Demande d'examen au cas par cas 014605/KK P

Précisions complémentaires

Projet de parc solaire au sol – Serviès-en-Val (11)

A. Plan de Masse

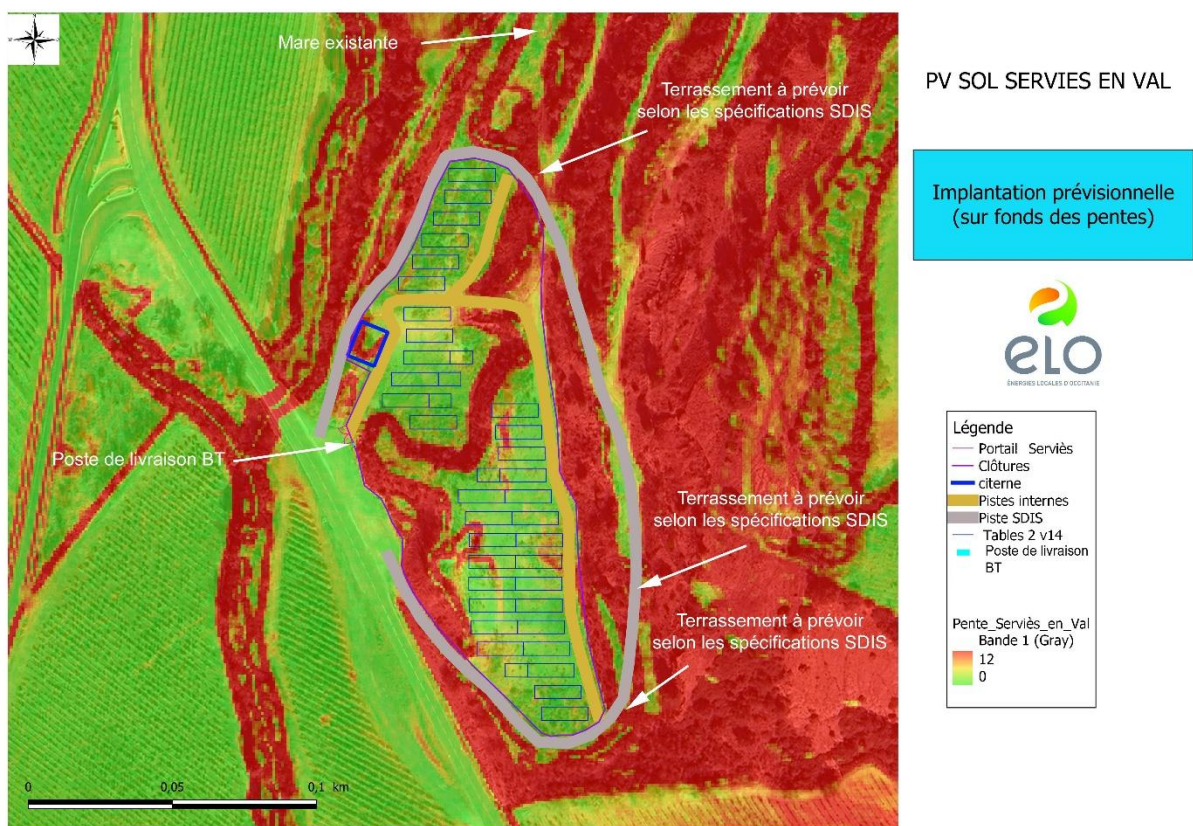
- A. la fourniture d'un plan de masse précis du projet figurant toutes ses composantes, y compris celles nécessaires à la protection incendie (piste périphérique, réserve d'eau, etc.), ainsi que les talus et haies existants conservés, détruits ou créés ;

Le plan de masse suivant permet de localiser l'ensemble des composantes du projet : tables photovoltaïques, poste de livraison BT (petit coffret électrique placée en limite de propriété), clôtures, pistes techniques internes, portail d'accès, pistes SDIS externes, bâche incendie 120 m3). En rouge sont représentées les pentes les plus importantes. Pour préciser le degré de précision de cette carte, à la marge, certaines zones en rouge (les plus petites) correspondent à de la végétation (comme au niveau de la bâche incendie par exemple). En revanche, les talus sont parfaitement localisés sur cette carte.

Le parti pris d'aménagement utilisé pour ce projet consiste à limiter au maximum les terrassements et conserver la topographie existante. Les tables seront disposées sur les deux anciennes plateformes d'affouillement principales, le plateau au nord-ouest se situant à la même altitude que la route départementale (environ 200 m NGF), le plateau sud-est étant lui surélevé de 5 mètres par rapport au premier. Les talus, vestiges de l'exploitation de la carrière, ne seront pas impactés par les travaux. Ils vont participer à limiter la visibilité de la centrale depuis la route départementale (comme le montre le photomontage produit ci-après). Seule la piste SDIS (en gris sur la carte précédente), qui va reprendre en très grande partie d'anciens chemins d'accès créés à l'occasion de l'exploitation de la carrière, va nécessiter des terrassements ponctuels sur sa partie orientale. Ces 3 secteurs sont localisés

sur la carte. Côté haies, aucune ne sera détruite par le projet. Comme le recommande le bureau d'études environnementales, la végétation sera maintenue sur les talus et agrémentée de petits ligneux nectarifères. A noter que la mare sera préservée et mise en défend par rapport à la présence de sanglier.

CARTOGRAPHIE DES HABITATS NATURELS

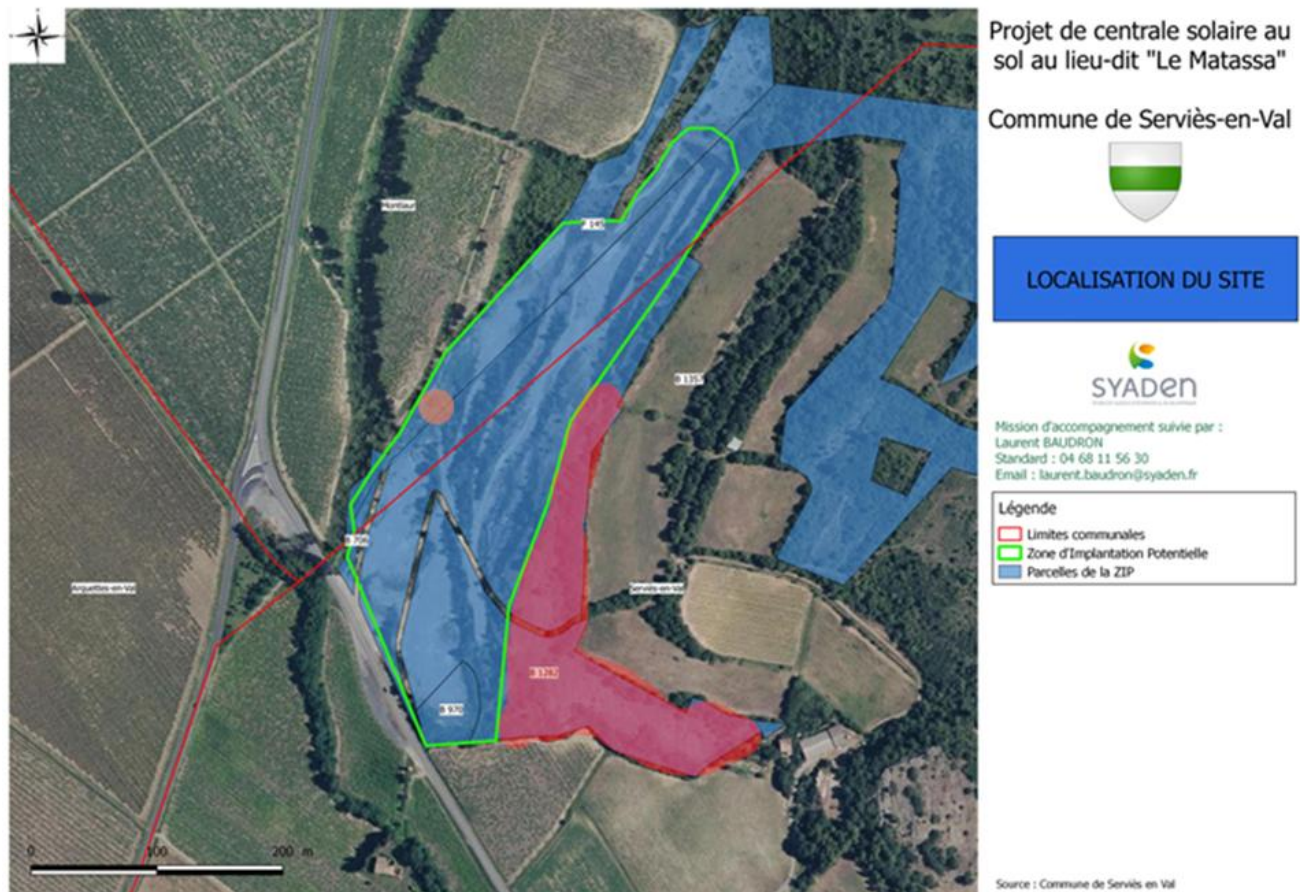
- B. la caractérisation des enjeux écologiques : fourniture d'une carte de synthèse des enjeux du site et superposition du plan du projet sur cette carte, le pré-diagnostic naturaliste ne permettant pas de localiser les secteurs à enjeux ;

- *Enjeux Forts en rouge (Zone de garrigue ouverte avec *Ophrys catalonica* mentionnée dans la littérature)*
- *Enjeux modérés en orange (marre)*
- *Le reste est en enjeu faible.*

Carte du tracé de raccordement envisagé

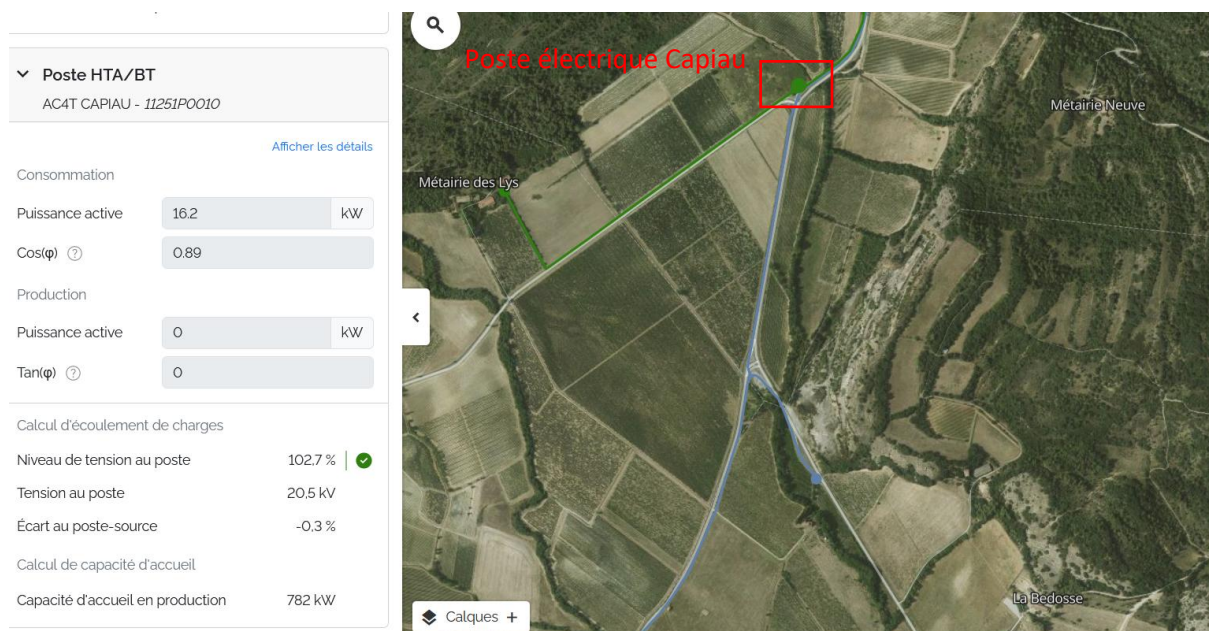
- D. le raccordement du poste de livraison au réseau général électrique : capacité disponible du réseau correspondant à l'hypothèse de raccordement et, le cas échéant, description et prise en compte des travaux sur la ligne ou le poste électrique réalisés par le gestionnaire de réseau ;

On estime que le poste HTA/BT « BEDOSSE », situé immédiatement en face du parc sur la RD3 (à 140 mètres environ) dispose d'une capacité d'accueil de l'ordre 460 kVA. C'est la solution de raccordement privilégiée aujourd'hui pour en limiter les coûts.

Une autre solution de raccordement pourrait éventuellement consister à utiliser le poste HTA/BT « CAPIAU » 20 kV situé à moins de 800 m du poste de livraison du projet. Il présente une capacité d'accueil en production de 780 kVA environ.

Le raccordement au réseau public d'électricité est réalisé par le gestionnaire de réseau (Enedis), selon un calendrier qui lui est propre, et mené en parallèle des travaux de la centrale. À ce stade, l'hypothèse de raccordement consiste en la création d'une liaison souterraine entre le poste de livraison et le poste électrique BEDOSSE. Cette hypothèse sera confirmée par la proposition technique et financière (PTF) qui sera établie par Enedis.
